**AVIS RELATIF À LA PROTECTION
CONTRE LES EVENTUELS EFFETS NOCIFS ET NUISANCES
PROVOQUÉS PAR LES RAYONNEMENTS NON IONISANTS
GÉNÉRÉS PAR DES ANTENNES ÉMETTRICES STATIONNAIRES**

Commune : PERUWELZ - Exploitant : TELENET GROUP

Référence exploitant : SHT1612A

Rapport n° 2721 / 2025

Figure 1 : Vue en plan des lieux de séjour et des points de contrôle

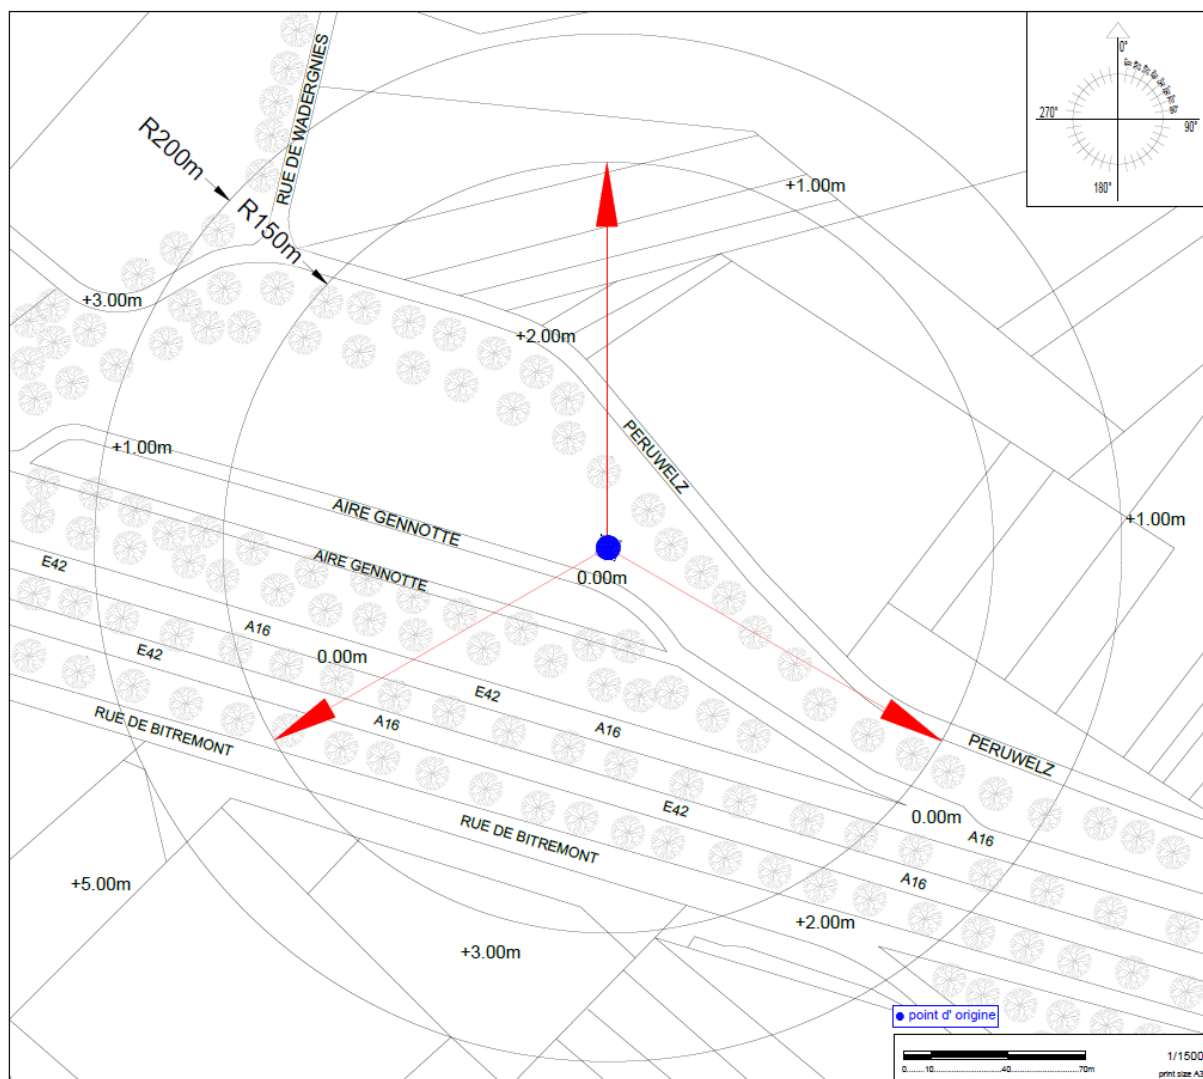
En ce qui concerne les antennes de l'installation mentionnées dans le tableau 1, la distance maximale à laquelle la limite pourrait être atteinte, à l'extérieur, est égale à 91,0 m. S'il n'y a pas de LS à une distance inférieure, les antennes respectent forcément la limite d'immission.

Dans le cas des LS situés à l'intérieur des bâtiments, une atténuation d'obstacle est prise en compte et il en résulte que la distance maximale à laquelle la limite pourrait être atteinte se réduit à 64,7 m.

Figure 2 : Vue en plan des installations d'antennes dans un rayon de 300 mètres autour de l'installation faisant l'objet de la demande d'avis

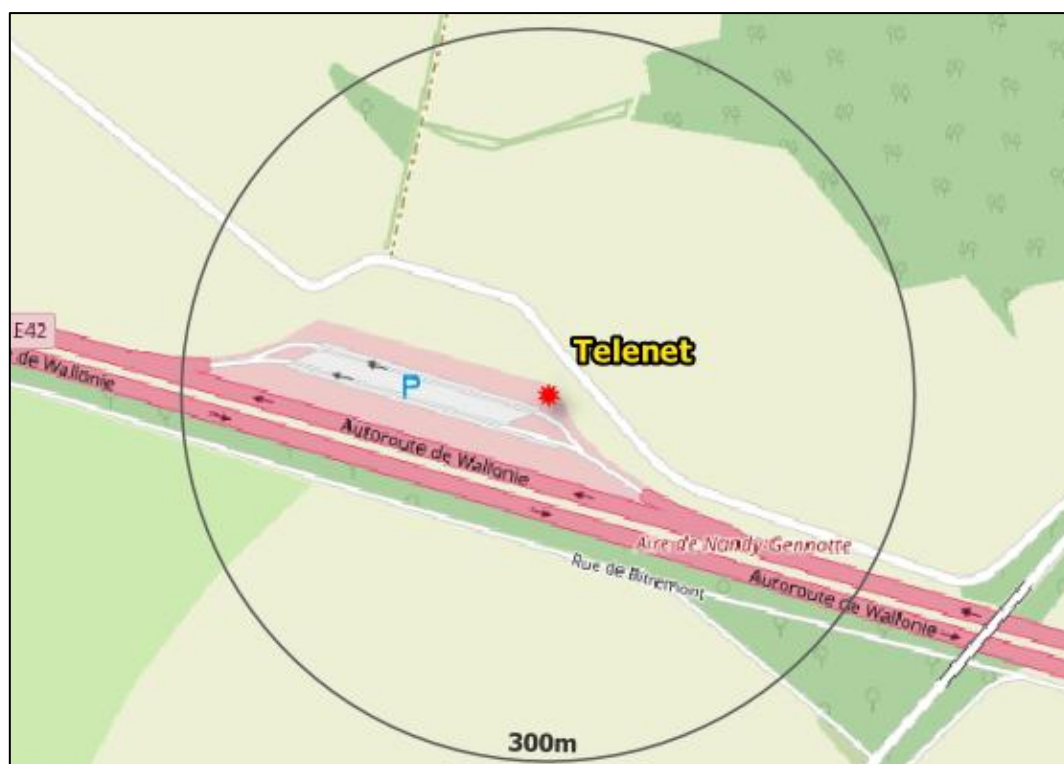
- c) dans tous les autres cas, il a été vérifié que la limite cumulative définie à l'article 4, §2 du décret n'est pas dépassée dans les lieux de séjour sur base du nombre d'installations localisées dans la zone d'évaluation de 300 mètres de rayon représentée dans la figure 2, de leur localisation ainsi que des données inscrites dans la figure 1 et au paragraphe 4 du présent avis et dans les avis attestant le respect de la limite par installation ou de la limite abrogée de 3 V/m relatifs aux autres installations reprises dans la figure 2.

Compte tenu des considérations ci-dessus, il apparaît que l'intensité du rayonnement électromagnétique généré, dans les lieux de séjour situés dans un rayon de 300 mètres autour de l'installation référencée dans le paragraphe 2, par l'ensemble des antennes émettrices stationnaires de l'ensemble des exploitants du même site d'antennes émettrices stationnaires respecte la limite fixée à l'article 4, § 2 du décret.
